Dolnośląski Szpital Specjalistyczny
im. T. Marciniaka
Centrum Medycyny Ratunkowej

EZ.272.007.2025

EZ/242/25

Dotyczy: odpowiedzi na pytania, zmiana SWZ do postępowania prowadzonego w trybie podstawowym bez negocjacji na prace instalacyjno- budowlane związane z przygotowaniem pomieszczeń do montażu aparatu do angiografii komputerowej wraz z zakupem i dostawą kolumny anestetycznej i wyposażenia w ramach dotacji celowej na realizację zadania pn. „Poprawa bazy leczniczej” w ramach którego utworzone zostanie „Centrum Leczenia Chorób Naczyniowych Układu Nerwowego na bazie Oddziału Neurologii z Pododdziałem Udarowym oraz Pracowni Neuroradiologii Zabiegowej, Oddziału Neurochirurgii oraz Neurologii Dziecięcej” (sygnatura sprawy EZ/156/ET/25).

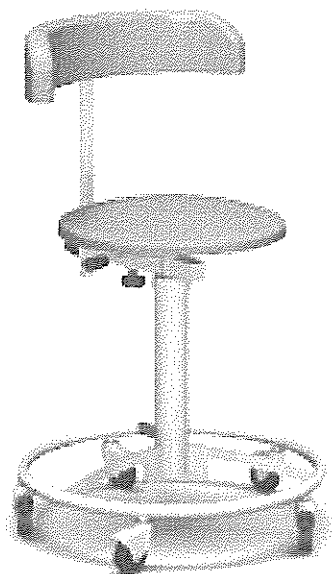
Czy Zamawiający dopuści krzesło lekarskie wg poniższego opisu i wizualizacji?

Taboret do badania pacjentów, z oparciem i siedziskiem tapicerowanym. Siedzisko okrągłe o średnicy 350 mm. Siedzisko odporne na działanie środków dezynfekcyjnych stosowanych powszechnie na salach operacyjnych. Kolor tapicerki – zieleń medyczna (standardowo) lub inny uzgodniony z Zamawiającym. Wysokość siedziska podnoszona pneumatycznie (ręcznie za pomocą sprężyny gazowej). Oparcie regulowane w dwóch płaszczyznach (góra-dół, przód-tył). Podstawa trójramienna z 5 kółkami fi 50 mm (w tym dwa z blokadą). Oponki wykonane z materiału, który nie brudzi podłoża. Taboret z obrotową pod nogi. Dopuszczalne obciążenie 135 kg. Konstrukcja wykonana ze stali nierdzewnej w gatunku 1.4301 (304). Wszystkie krawędzie zaokrąglone, bezpieczne.

Wymiary (dłxszxwz zakres regulacji): 480x480x490/630 mm”

Odpowiedź: Zamawiający nie wyraża zgody, podtrzymuje zapisy Specyfikacji Warunków Zamówienia.
